Associazione "Vivere in Valdiseive"

OGGETTO: Procedimento di Valutazione di Impatto Ambientale, integrato ai sensi dell'art. 10, c.3 del D.Lgs. 152/2006 con la Valutazione di Incidenza di cui all'articolo 5 del D.P.R.357/1997, comprensivo dell'autorizzazione paesaggistica di cui all'art. 146 del D.Lgs. n. 42/2004 e della Verifica del Piano di Utilizzo delle Terre e Rocce da Scavo, D.P.R. 120/2017, art. 9, per il progetto: SS 67 "Tosco Romagnola" per i lavori di adeguamento del tratto tra la località S. Francesco in Comune di Pelago e l'abitato di Dicomano. Variante di Rufina (FI). Lotto 2A - 2B.

Osserva quanto segue

Foto 5

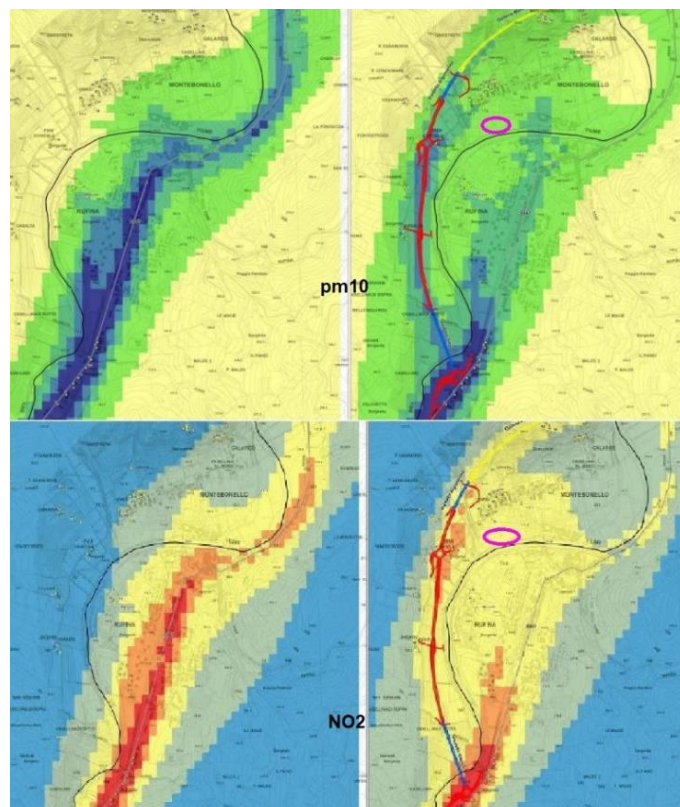
Oltre a questa mancanza, notiamo che comunque sia, in questa area, vi sarà un accumulo degli inquinanti visto lo sbocco anche della vicina galleria (a ridosso anche dei molti edifici che si trovano in quella zona). Per correttezza diciamo che la fabbrica insalubre è rimasta al centro del paese, e in un certo senso lo è anche di Rufina, anche se è separata dal fiume Sieve. Nella foto 5, il cerchio in rosa (a dx) è l'area dove è situata la fabbrica (in quella zona ci sono anche altre attività artigianali).

Nelle fotosimulazioni delle emissioni NO₂, ci sembra strano anche che tutto il centro di Rufina (eccetto davanti alla Coop), rimanga tra 0,5 e 1 (mcg/mc – colore giallo). In quanto c'è anche la Stazione Ferroviaria con diversi parcheggi sempre pieni di auto, ed una circolazione interna che crea un movimento dovuto agli spostamenti tra scuola, lavoro, servizi, sport, quasi esclusivamente sempre nelle ore di punta. Ed è impensabile immaginare di diminuire il traffico interno e/o generato dalle attività locali, o che coloro che arrivano da Pontassieve o Dicomano, possano preferire la nuova variante per arrivare nel centro abitato di Rufina (con dispendio di km. inutili). A Rufina c'è anche un distributore di benzina, che si presume possa essere attrattivo per gli automobilisti per rifornirsi del carburante, anch'esso determina movimento dei mezzi in quel luogo (pesanti e non).

Foto 17

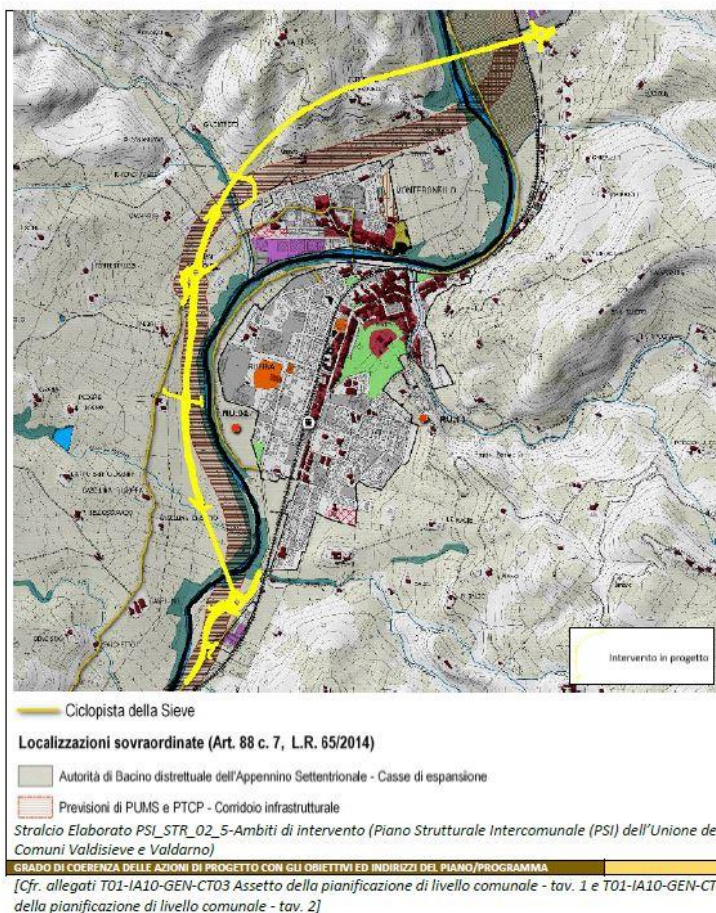
Inoltre percorre un tracciato completamente al di fuori del corridoio infrastrutturale previsto che era stato lasciato abbastanza largo proprio per permettere di adagiarsi il nuovo tracciato, anche se avesse avuto bisogno di qualche correzione, comunque rimanendoci dentro. Foto 17

E meno male che, sul lato di Pontassieve, dove scorre quasi per intero il progetto, doveva essere quasi tutto in “armonia” morfologica e seguire i lineamenti del paesaggio (con diversi tratti definiti “a tasca” ecc.). Anche la stessa Relazione del RU Pontassieve- Elab. A, si esprimeva in modo simile: *“L’insieme delle trasformazioni, compresa quella più importante del nuovo tracciato stradale della statale 67, dovrà essere pensato, progettato e realizzato tenendo conto dello straordinario paesaggio che attraversa questo territorio e della sua fragilità dovuta ai due fiumi, Sieve e Argomenna, che lo attraversano”*.

Foto 21

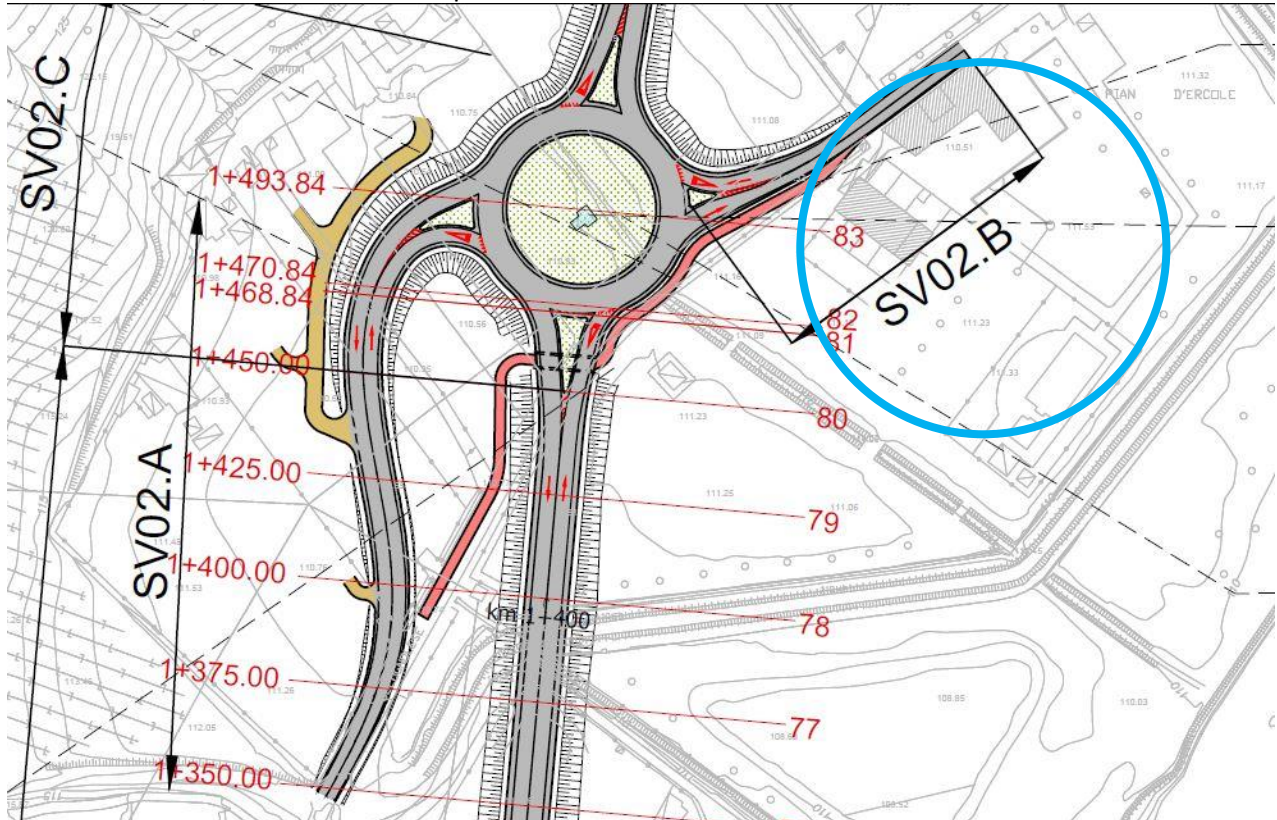
Intanto partiamo dal solito **rilevato** rispetto al piano di campagna: come si vede nelle foto 21 (T011A20GENPP01), 22 (rendering simulato) e 23 (Google Maps), l'**uscita** per Montebonello finisce quasi direttamente dentro alle finestre dell'Albergo Pian d'Ercole Resort (attualmente in vendita – cerchio blu). L'uscita è ancora in rilevato (stando al rendering) e passa proprio davanti al cancello e alle finestre della casa colonica principale (da dove passerà poi anche la mini pista ciclabile), e circa alla stessa altezza della palazzina dei mini appartamenti (subito sulla destra).

Nei campi dove è prevista la rotatoria ci sono diversi **canali di raccolta dell'acqua** proveniente dai campi e vigne sovrastanti, anch'essi pieni di fossi che si ricollegano a quelli in piano che poi defluiscono in Sieve. I 2 fossi principali rimangono completamente **TOMBATI** (come si evince dalle planimetrie) a causa: uno della rotatoria stessa, uno sia dallo svincolo ovest che dal tracciato principale (tutti in rilevato) minimo di 4 metri. Soprattutto quello sotto la rotatoria è già oggi causa anche di allagamenti dei campi durante piogge intense perché il materiale che viene portato dalla collina tende ad ostruirlo lungo il percorso, formando dei tappi. Che il materiale, durante la pioggia, venga trasportato dall'alto verso il basso sembrerebbe cosa palese da capire, a meno che non si faccia passare una tubazione enorme sotto strada fino alla Sieve (che piano piano però si riempirebbe, i contadini di quegli orti lo sanno bene, basta chiederlo a loro), ma non ci sembra di aver capito che sia così. Quindi quando ci saranno piogge intense quel punto costretto tra i rilevati di rotatoria, uscite e tracciato, diventerà una bella piscina.

Foto 24 pozzi e derivazioni

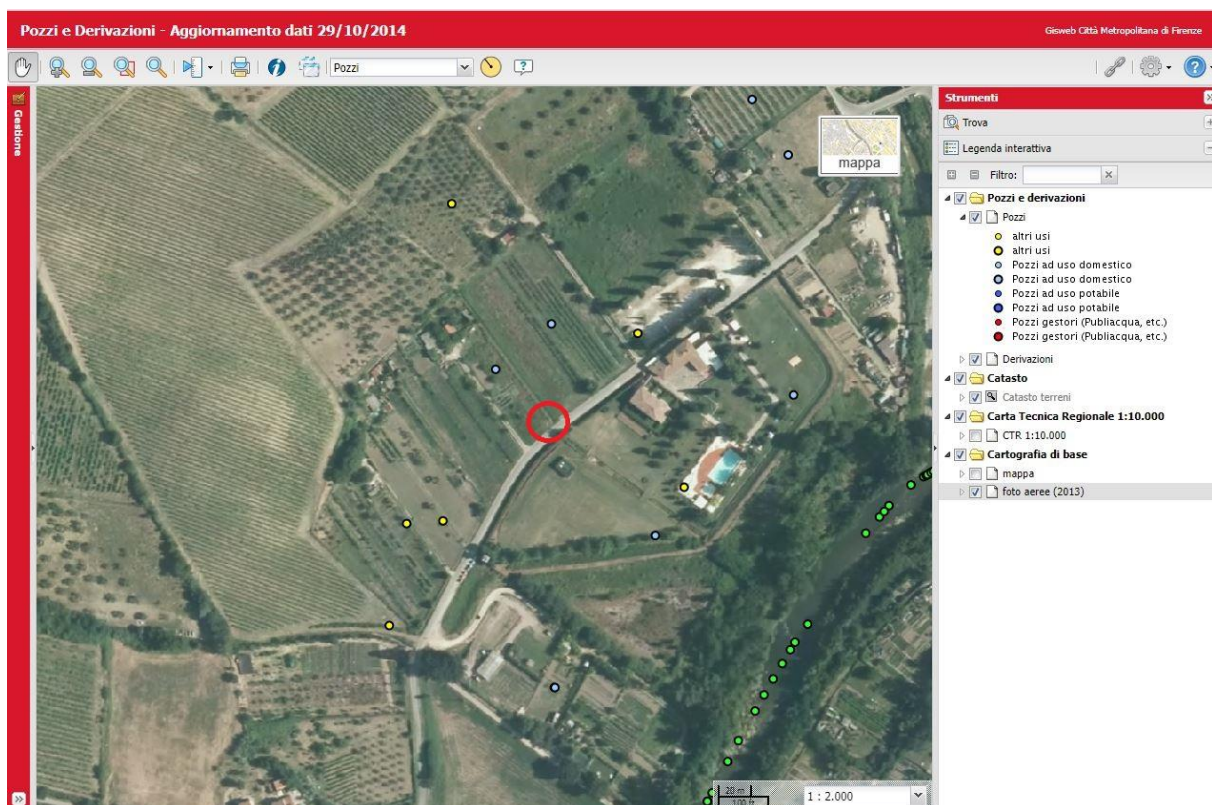
Addirittura un POZZO, a servizio di 3 famiglie (oltre agli orti) che vi hanno la residenza, RESTA completamente SOTTERRATO sotto la ROTATORIA. Stiamo scherzando? Foto 24

Nella foto sopra l'immagine della [mappa](#) dei pozzi e derivazioni della Città Metropolitana di Firenze, che tuttavia non è aggiornata, oltre a quello in rosso ne mancano anche altri (l'ultimo aggiornamento risale al 2014).

Foto 3 ingresso delle abitazioni di Via Argomenna 1A e 1B

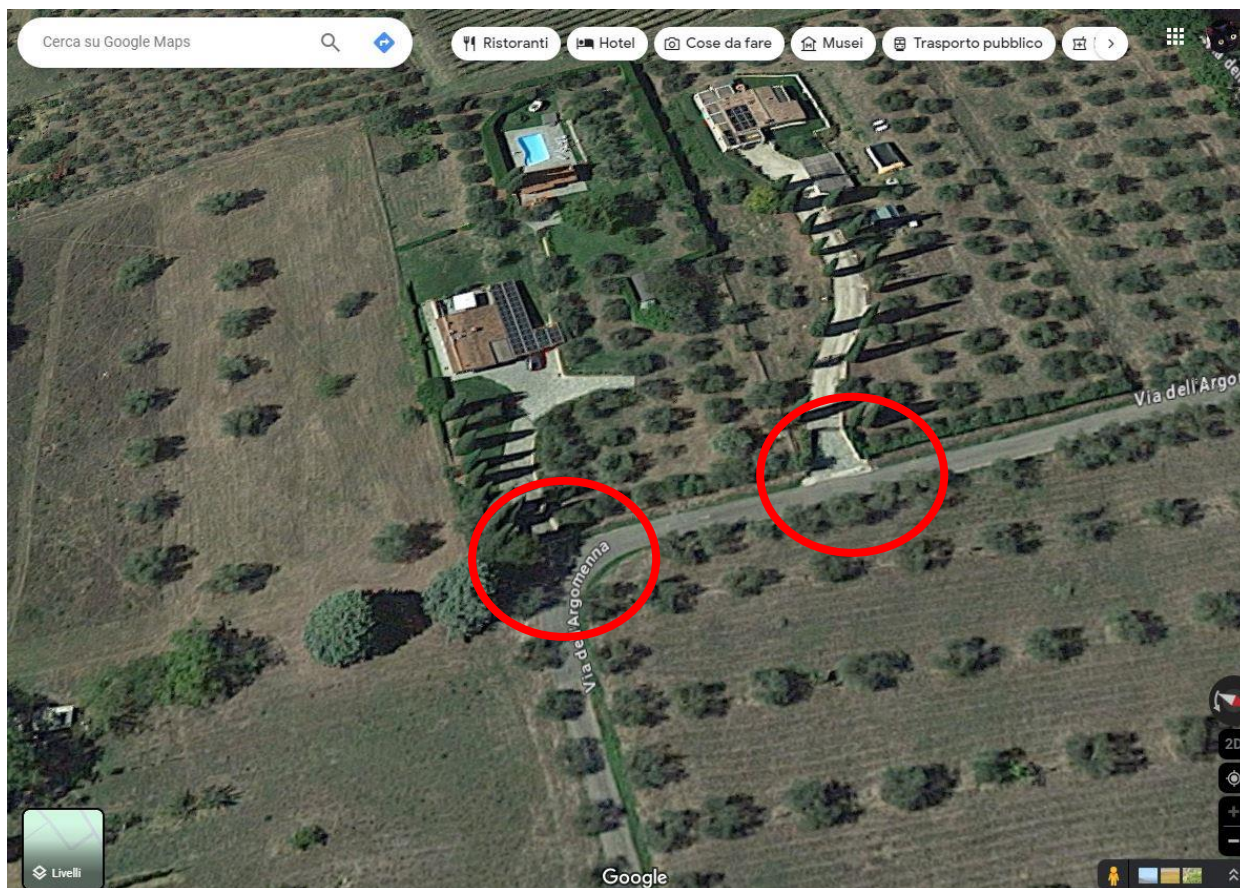
Anche il **Viadotto** Argomenna, che nelle fotosimulazioni è riportato comunque in modo molto parziale, avrà piloni molto alti per ricongiungersi alla galleria e quindi all'altro viadotto di Scopeti, anch'esso molto alto. L'ultimo rilevato del viadotto, prima di continuare su piloni per attraversare il Torrente Argomenna, ricadrà molto vicino alla strada vicinale di Via Argomenna che è la strada che in molti percorriamo per andare a casa. Questa strada, vediamo da alcuni elaborati, sarà dismessa e fatta poco distante, con qualche curva, per ricollegarsi poi al resto della vicinale. Non sappiamo come sarà rifatta, con quale sottofondo se asfaltata (come quella attuale) o meno. L'attuale vicinale ha anche un fosso laterale di raccolta acqua dei campi. Che fine farà il fosso? Certamente quest'opera in oggetto sarà molto impattante per il contesto in cui viviamo. Strada che arriva direttamente alle nostre abitazioni alla quale, stando al disegno del progetto, occorrerà fare una curva piuttosto breve sia a sinistra che destra per immettersi rispettivamente nelle abitazioni di Via Argomenna 1A e 1B. Con possibili problemi se vi fosse bisogno di interventi di qualunque tipo che rendessero necessario l'utilizzo di camion o mezzi più grossi, che in questo caso avrebbe difficoltà per entrare o sostare. Si fa notare che entrambe le abitazioni hanno 2 cancelli per poter entrare. Foto 3

Foto 4: nel triangolo giallo le nostre abitazioni, nel cerchio rosso dove è situato il nuovo tracciato.

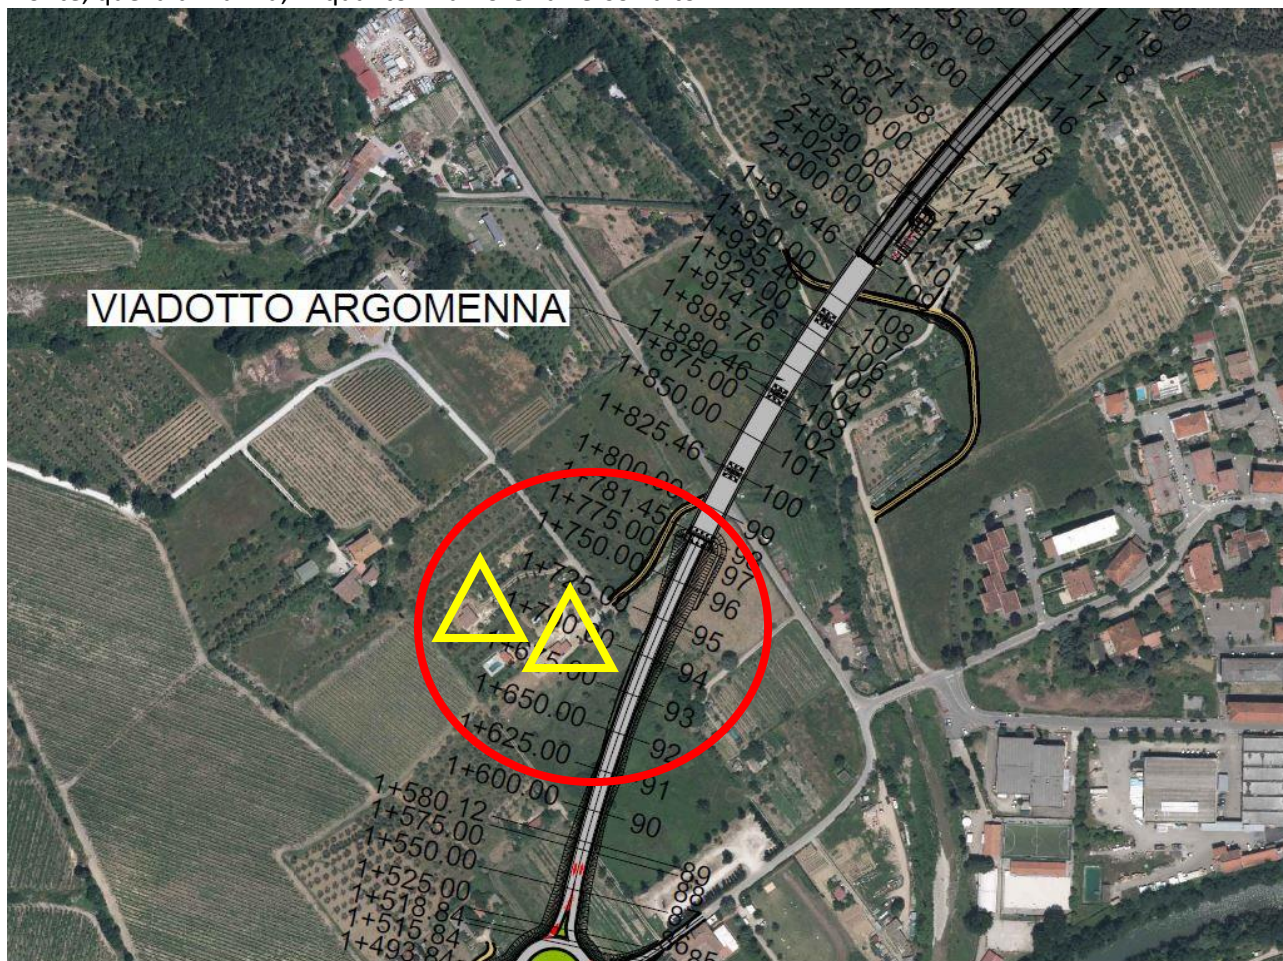
NEGATIVO sarà anche l'effetto del **rumore** dovuto allo scorrimento dei mezzi sulla nuova strada (previsti in aumento dallo studio Trasportistico). Vogliamo ricordare che il tracciato della nuova strada passerà molto vicino alle nostre abitazioni. Foto 4. Rumore che non sentiremo solo noi, ma anche dalla collina di fronte, quella di Rufina, in quanto il rumore va verso l'alto.

Foto 9 planimetria delle interferenze

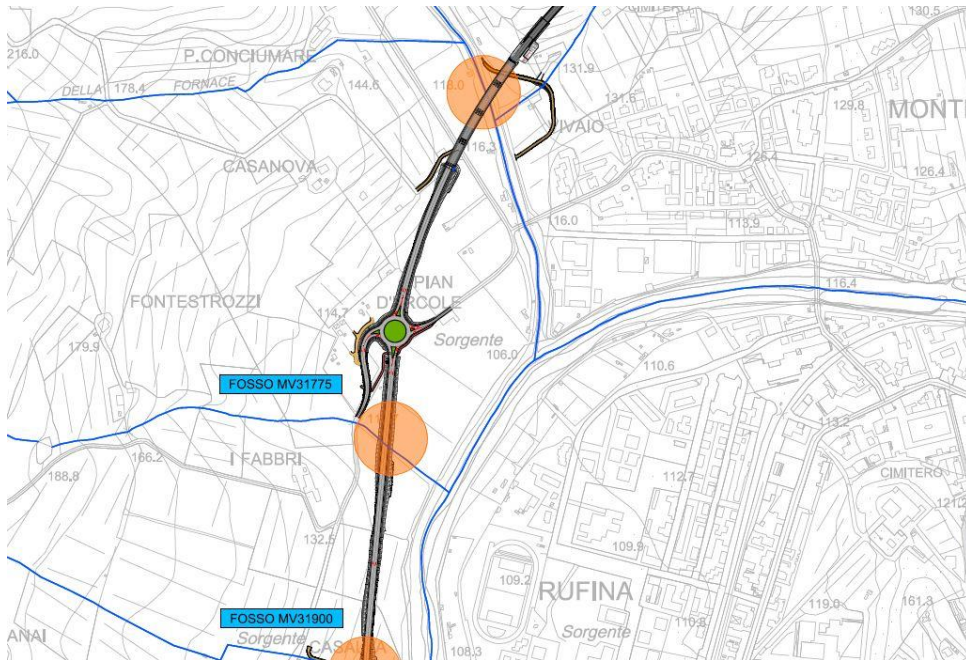
Stando al documento T00ID01IDRCI01A (planimetria delle interferenze), si fa notare che oltre ai punti evidenziati nei cerchi di colore arancio (che riguardano i fossi che il tracciato incontra lungo tutto il percorso – foto 9), ai fini delle interferenze nella zona di Pian D'Ercole (dove ribadiamo c'è un Albergo – Pian D'Ercole Resort) formato da una casa colonica con torretta oltre ad un altro immobile di più recente costruzione dove ci sono i miniappartamenti dell'Albergo (il tutto circoscritto da opere a difesa per il rischio idraulico), ci sono altri fossi di raccolta acque dei campi soprastanti (già accennato nelle precedenti Osservazioni).

In particolare proprio a ridosso della rotatoria di Pian D’Ercole, delle uscite e del tracciato. Ribadiamo che durante i periodi piovosi (anche intensi da qualche anno a questa parte, dovuti certamente al cambiamento climatico in atto), questi FOSSI che non hanno nessun nome, eccetto quello dato dai contadini del luogo, sono di primaria importanza, ma sembrano rimanere tombati dalla realizzazione dell’opera. Ciò comporterà oltre a far diventare delle pozze immense i campi che ne rimarranno allagati, che sarà pericoloso per chi transiterà sulla vecchia Via Colognese, dove c’è anche una postazione di cassonetti per i rifiuti urbani. Proprio a lato di questi, tra la cabina ENEL e i cassonetti, c’è un fosso che fa defluire l’acqua in Sieve (si vede anche da Google Maps – foto10). Che raccoglie l’acqua dei campi che si incanala lungo il fossetto lungo strada passando sotto la strada.

Foto 11

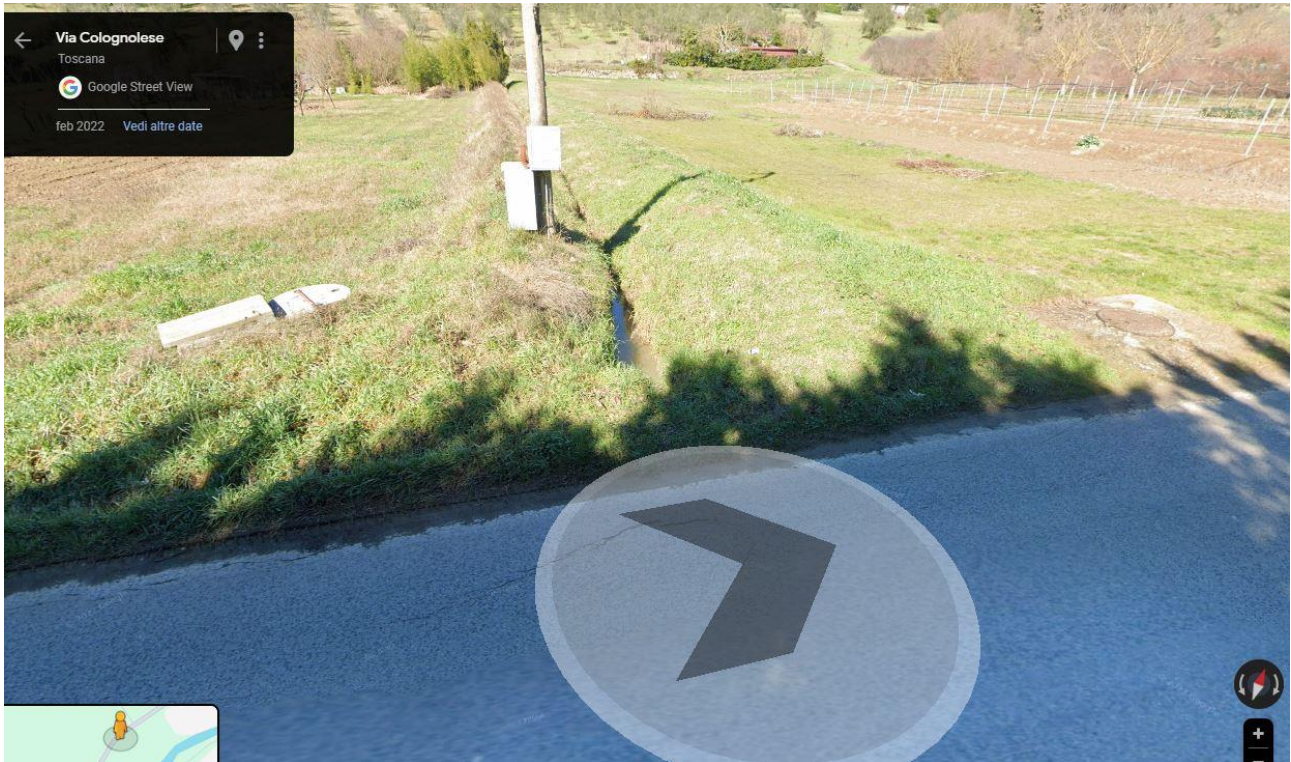
Poi ce n'è un altro poco dopo che raccoglie l'acqua dei campi, passa sotto strada e si inserisce in quello dell'Albergo (lungo il proprio confine) fino alla Sieve. Foto 11.

Qui un filmato dopo un po' di pioggia del fosso della foto sopra, ripreso dalla parte opposta alla strada di Via Colognolese (lungo il confine dell'Albergo, con la staccionata): <https://youtu.be/kKrEmAnWPCc>
